**AMO défrichement du projet de la cité judiciaire sur
Saint-Laurent du Maroni**

<u>DESTINATAIRES :</u> MOA FLORIAN CHAPUY ASSISTANT DE PROJET , APIJ florian.chapuy@apij-justice.fr , 06 12 89 49 35 ALEXANDRE COLIN, CHEF DE PROJET , APIJ alexandre.colin@apij-justice.fr , 01 88 28 89 25 / 06 72 81 25 08
Compte-Rendu n°3	
Visites effectuées le 10/03/2021	
Objet : Visite de chantier phase 3

AMO défrichement de la cité judiciaire
de Saint Laurent du Maroni

**Avancement travaux
de défriche**

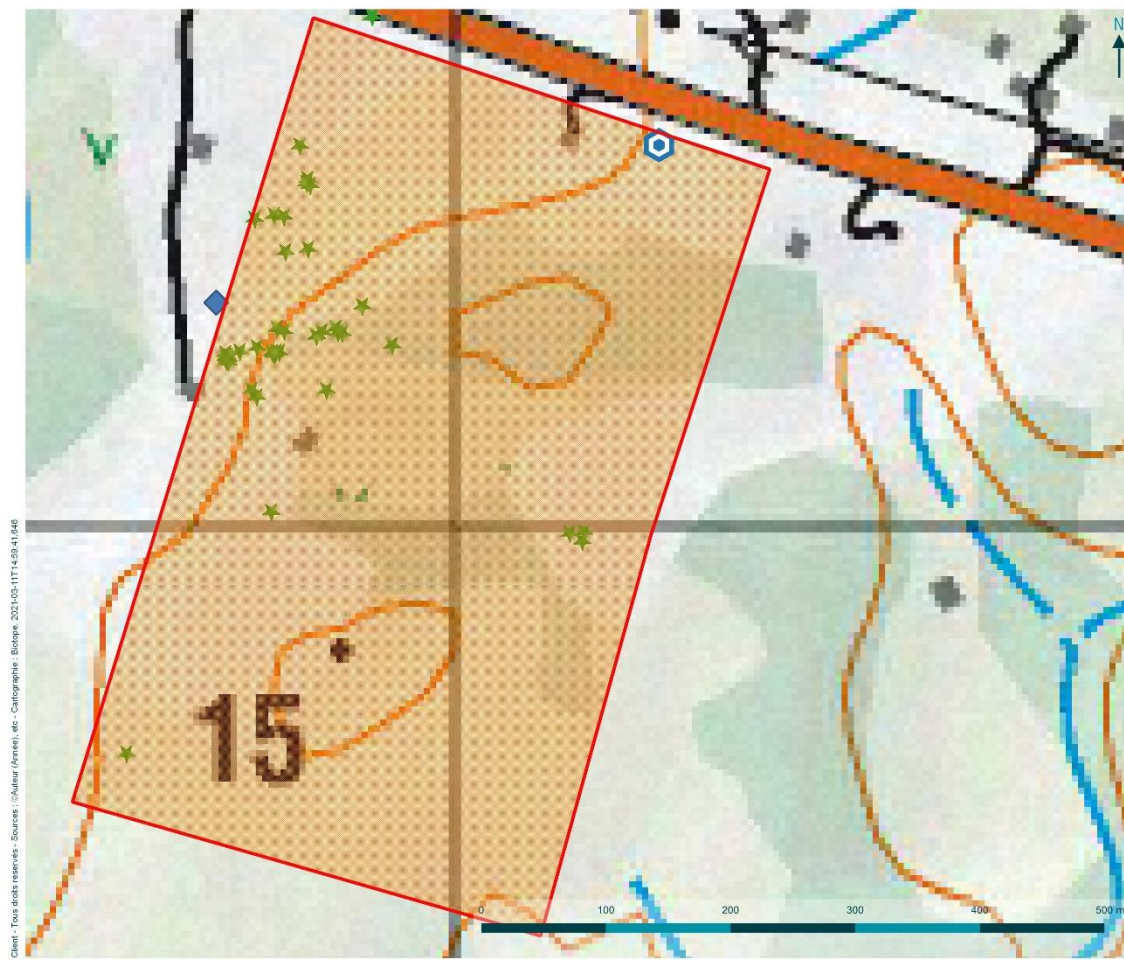
- Emprise du projet
- Défriche 10/03/2021
- ★ Espèces exotiques envahissantes
- ◆ depot engins
- Zone de décroûtage
